ふそうスーパーグレートの連結装置（ロックガード）のリコールについて

リコール届出番号	5515	リコール開始日	令和6年7月11日
不具合の部位(部品名)	連結装置（ロックガード）		
基準不適合状態にあると認める構造、装置又は性能の状況及びその原因	大型トラクタの連結装置において、誤連結防止部品（ロックガード）の形状が不適切なため、トラクタとトレーラの高さがあっていない状態で連結操作をおこなうと、ロックガードが正しく作動せず誤連結状態であっても多重表示モニターに正常連結状態を示すカップラーロックインジケーター（緑色）が表示されることがある。そのため、走行中にトレーラが分離するおそれがある。		
改善措置の内容	全車両、ロックガードを対策品に交換すると共に、ロックガードの位置を調整する。なお、対策品に交換するまでの間、使用者へ連結操作時にトラクタとトレーラの高さを合わせる事及び完了後に連結状態を目視確認することを周知する。

改善箇所説明図

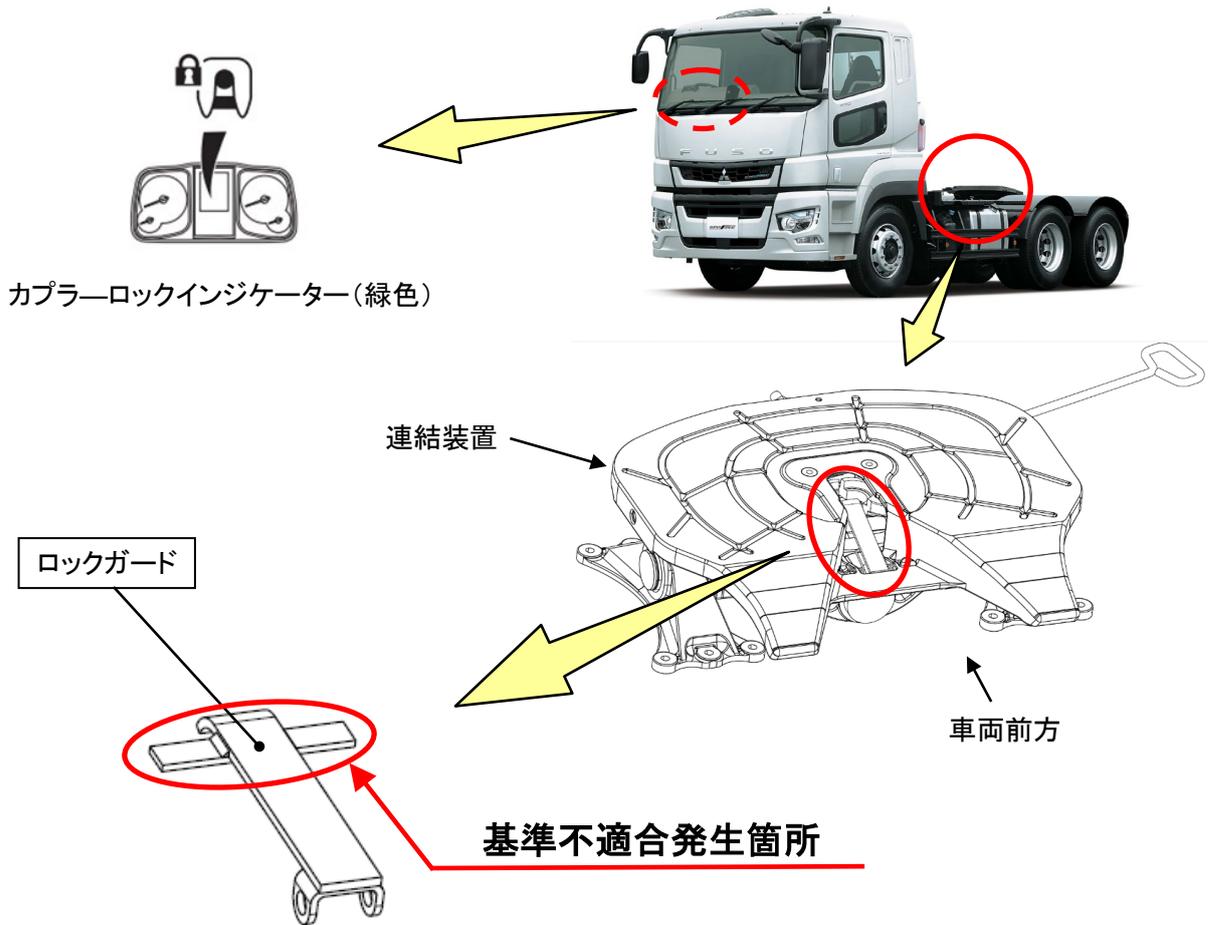
大型トラックの連結装置において、誤連結防止部品（ロックガード）の形状が不適切なため、トラックとトレーラの高さがあっていない状態で連結操作をおこなうと、ロックガードが正しく作動せず誤連結状態であっても多重表示モニターに正常連結状態を示すカプラーロックインジケータ（緑色）が表示されることがある。そのため、走行中にトレーラが分離するおそれがある。

全車両、ロックガードを対策品に交換すると共に、ロックガードの位置を調整する。なお、対策品に交換するまでの間、使用者へ連結操作時にトラックとトレーラの高さを合わせる事及び完了後に連結状態を目視確認することを周知する。

注： は、交換と位置調整を実施する部品を示す。

識別：作業完了車には、連結装置左後方の銘板に白色ペイントを塗布する。
